## LUFTDYKTIGHETSPÅBUD

SCHLEICHER

SAMMENDRAG

1946 - 1970

Ritning ÅV-1/79-Ka 6, K8.

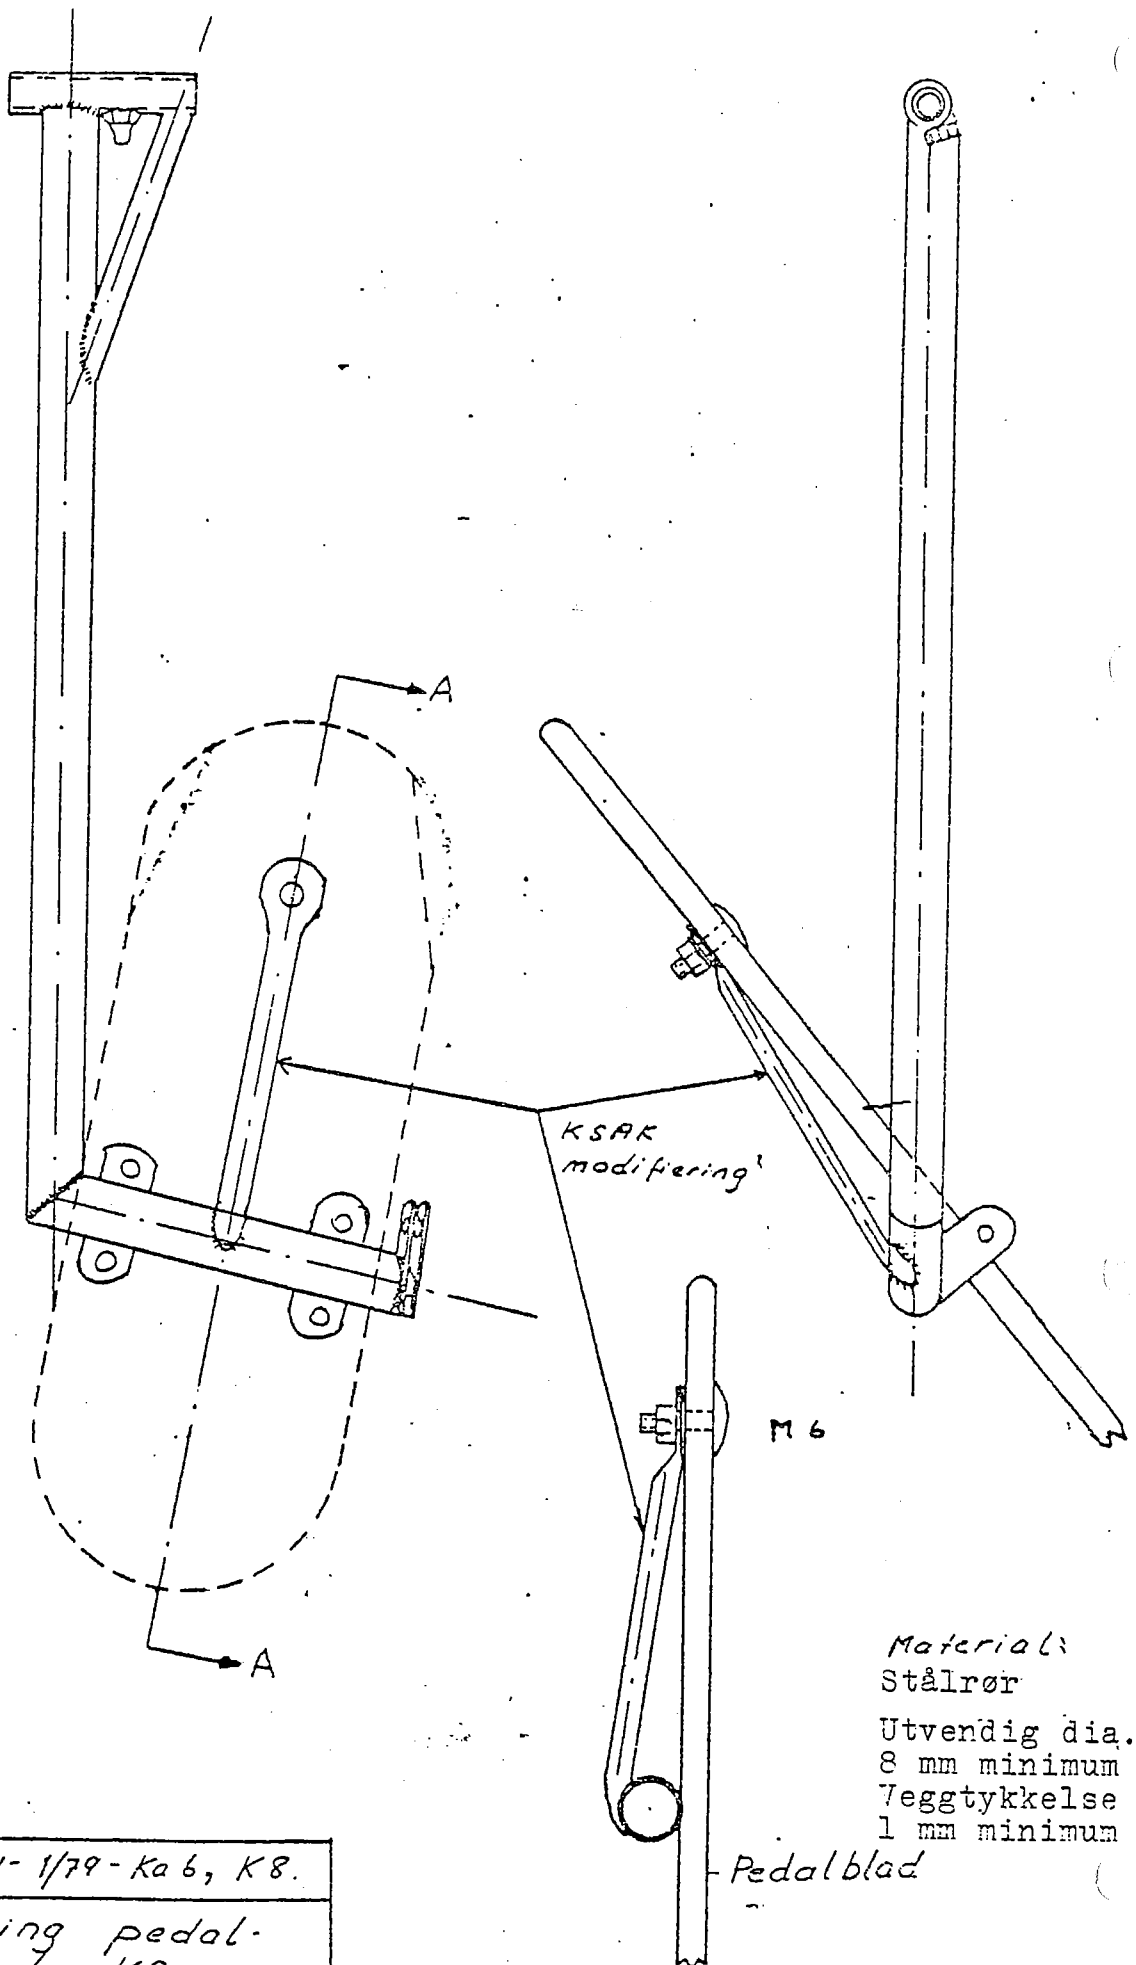
I flere tilfeller er det konstatert at de tynne plateremser som holder siderorspedalens fotplate har løsnet. Dette har medført at pedalen har kilt seg fast mot spant i cockpitens sidevegg ved fullt utslag av sideroret. Det har også forekommet tilfeller hvor fotplaten har brukket midt på røret. Følgende skal derfor utføres:

1. Pedalene demonteres og forandres som vist på bilag 1 (KSAK modifisering M 1/79-Ka 6, K8).
2. Ved forandringen påsveises et rør av materiale som vist på bilag 1 som skal holde fotplaten på plass ved at dette festes øverst på platen.
3. Sveisingen skal utføres av yrkessveiser.

SNITT I  
HENGSELPINNEN

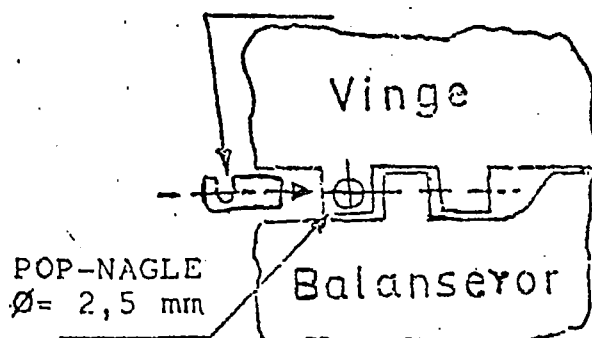
Kontroller at pop-naglene som skal sikre hengselpinnene i balanserorshengslene (se fig) fortsatt sitter på plass. Naglehodet kan kjennes gjennom tapen som dekker hengslet. Om nødvendig må tapen fjernes slik at kontrollen bedre kan utføres.
